**Objet** : Enquête Administrative relative au projet éolien de Ruesnes  
Réponses aux remarques des différents services consultés

## Projet éolien de Ruesnes

### « Le Chemin de Saint-Druon »

☞ Réponses aux remarques issues de l'enquête administrative

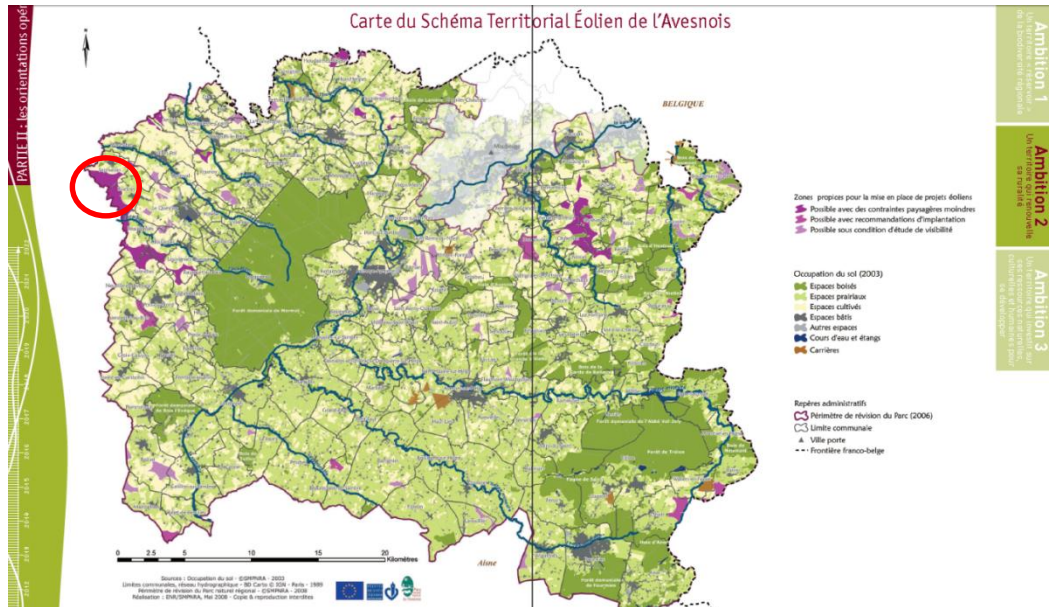
Le développement de l'éolien de masse dans le secteur et les enjeux écologiques à proximité m'incitent à émettre un avis défavorable au projet éolien du Chemin de Saint-Druon situé sur le territoire communal de Ruesnes en l'état du projet.

Ce pôle de structuration a été défini dans le cadre du SRCAE sur la base du même état initial concernant les projets éoliens (Parc éolien du Canton du Quesnoy déjà en fonctionnement et ZDE du Louveng déjà validée), comme le montre l'extrait de carte ci-dessous :

Le projet de Ruesnes répond à la problématique du SRCAE en proposant un projet structuré en ligne simple suivant un axe cohérent avec la vallée de l'Ecaillon et le projet éolien en fonctionnement. Ce projet de 5 éoliennes ne nous semble pas participer à un « développement de l'éolien de masse ».

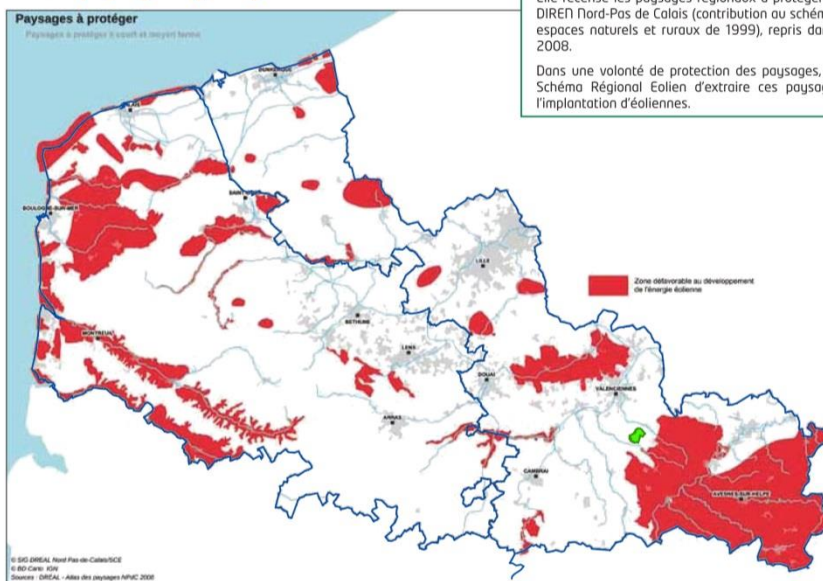
Le projet éolien du Chemin de Saint-Druon est situé sur un plateau dominé par de vastes surfaces agricoles. Ce dernier offre un paysage ouvert, tempéré de quelques masses boisées. Cette campagne est considérée comme un paysage régional emblématique. En effet Ruesnes et les communes environnantes situées à l'Est font partie du Parc Naturel Régional de l'Avesnois, territoire protégé, que l'on s'efforce de préserver et valoriser.

L'Atlas des Paysages de la Région Nord Pas de Calais, consacre une partie importante aux paysages de l'Avesnois. C'est surtout le caractère bocager et fermé, qui est mis en évidence sur ce territoire et l'on trouve d'ailleurs dans l'introduction, une carte de localisation des paysages de l'Avesnois.

On remarque rapidement qu'une des limites de ce paysage est faite à l'Ouest par la forêt de Mormal « Ainsi cette frontière créée par la forêt orientée du Nord au Sud se double d'une frontière paysagère... ».

Sur le territoire de Ruesnes, ce caractère bocager n'est plus présent « Ce dernier offre un paysage ouvert, tempéré de quelques masses boisées ». L

Le territoire de Ruesnes n'a donc pas été inclus dans ces paysages de l'Avesnois, qui sont mis en évidence au travers de l'Atlas Paysager.

**PÔLE 3** : ce pôle est déjà investi par une ZDE et un parc éolien très distendu ; celui-ci pourra être densifié sous réserve qu'il soit structuré à cette occasion.

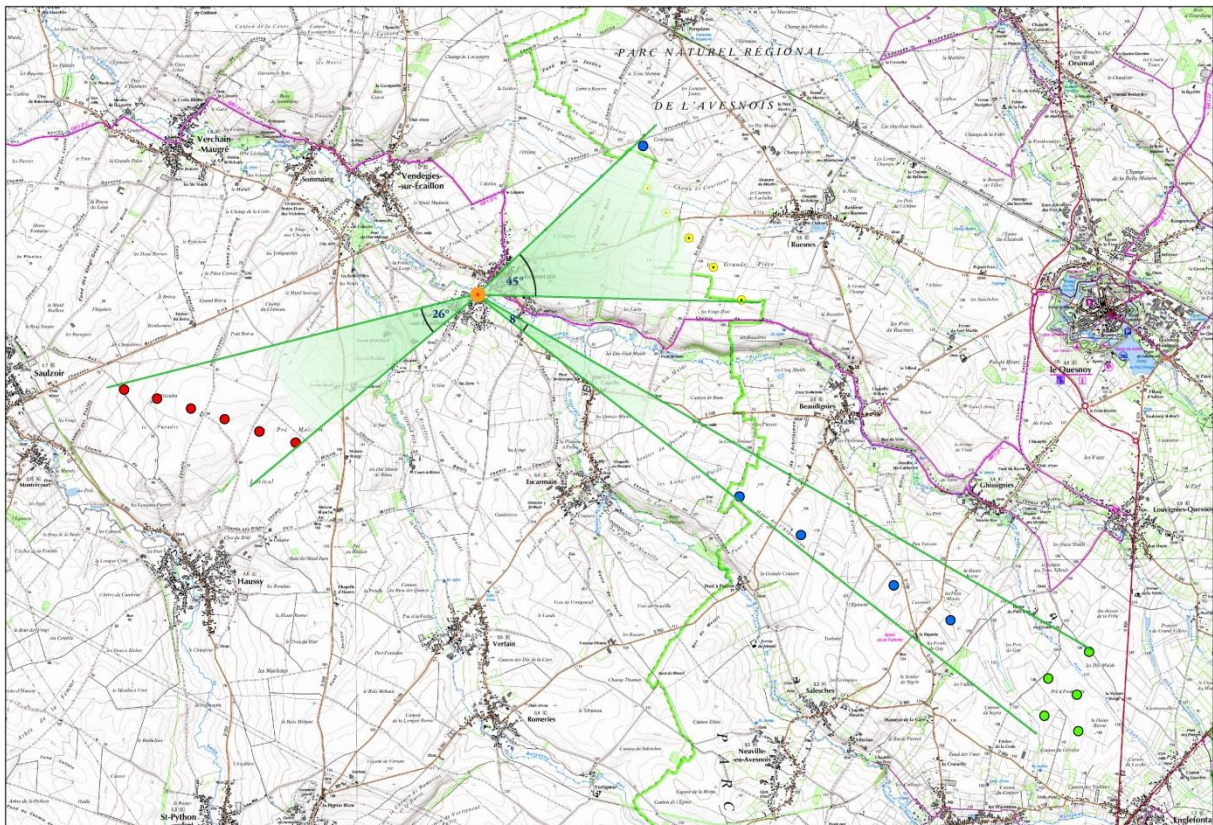
Pourtant, comme le précise le dossier d'Etude d'Impact (p16), la zone étudiée appartient au pôle 3 du secteur Cambrésis-Ostrevent du Schéma Régional Eolien (SRCAE). Ce pôle est repéré dans le SRCAE comme étant de ponctuation et non de densification...

Le SRCAE ne définit pas le pôle 3 comme une zone de ponctuation mais comme un pôle de structuration. La différence est faite dans le schéma entre ces 3 grands principes d'organisation :

Le parc de Ruesnes a été développé avec cette logique. Le parc existant a été densifié en s'appuyant sur une ligne simple d'éoliennes, reprenant les lignes de force naturelles (Vallée de l'Ecaillon) et anthropiques (alignement des 4 éoliennes du parc du Canton du Quesnoy).

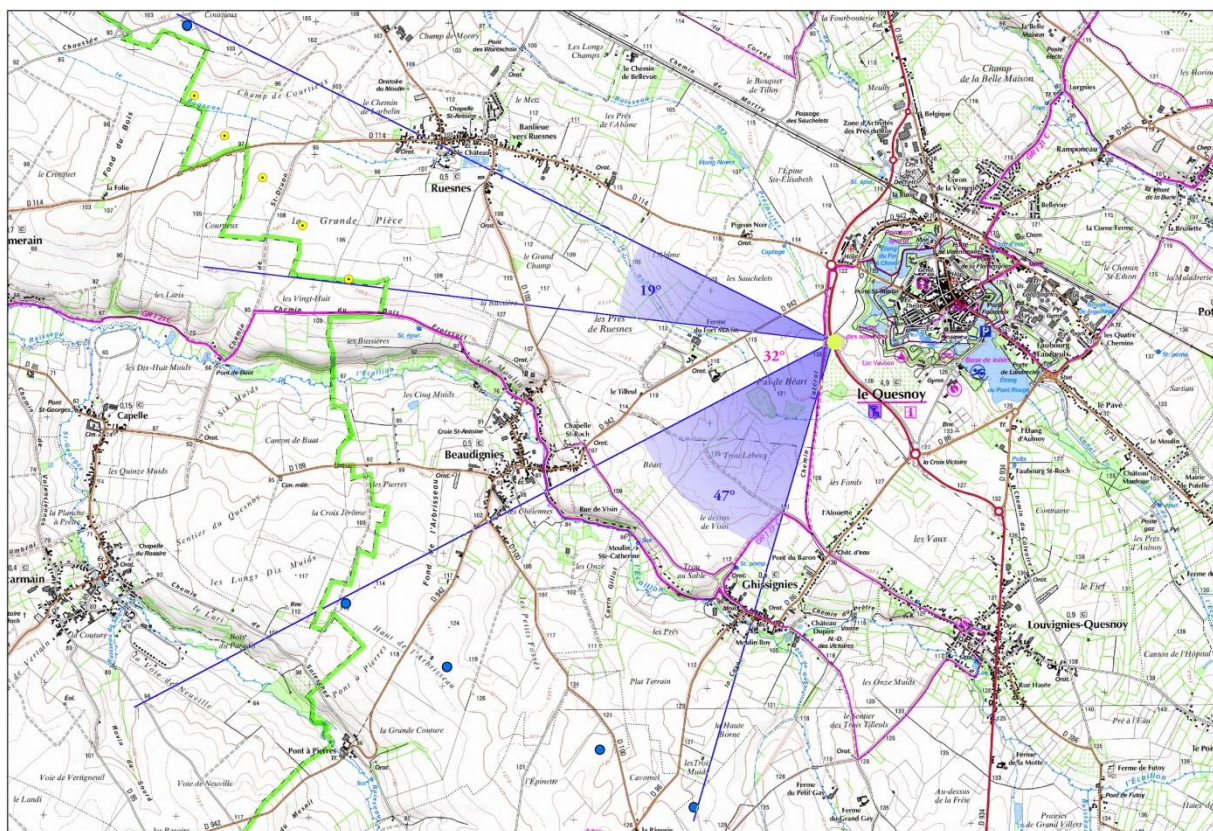
Les villages de Bermerain et de Saint-Martin sur Ecaillon se retrouvent coincés entre deux lignes d'éoliennes (l'une à l'Est constituée par le parc du Chemin de Saint Druon à un peu plus de 2km du cœur du village, l'autre à l'Ouest par le projet d'Haussy également implanté à un peu plus de 2km du cœur de St Martin sur Ecaillon).

Par ailleurs, le Quesnoy se retrouve encerclé à l'Est par la forêt de Mormal et à l'Ouest par différents parcs éoliens (le parc de Beaudignies, l'éolienne de Sepmeries et les 5 de Ruesnes faisant l'objet de la demande), se développant sur plus de 7km (du nord-ouest au sud-est).

Si on analyse les angles de vue « théoriques » depuis un point central entre Bermerain et Saint-Martin, on peut voir que les parcs éoliens occupent 22 % d'un panorama à 360°.

Cependant, l'encercllement des villages doit être étudié en analysant les vues qui s'opèrent depuis ces lieux de vie. Depuis ces deux villages implantés sur les bords de la vallée de

l'Ecaillon, les vues sont relativement fermées. Il faut attendre de remonter sur le plateau pour retrouver des vues ouvertes sur les paysages alentours et depuis ces points de vue, il n'est pas possible de voir les parcs d'Haussy et de Ruesnes simultanément. Quant au parc du Canton du Quesnoy, l'angle de perception est relativement faible ce qui réduit d'autant sa prégnance visuelle.

En conclusion : en sortie de villages de Saint-Martin-sur-Ecaillon et de Bermerain, l'organisation des différents parcs éoliens permet de conserver de grands angles de vue dégagée vers les plateaux agricoles environnants. Il n'y a donc pas de risques d'encerclements de ces villages.
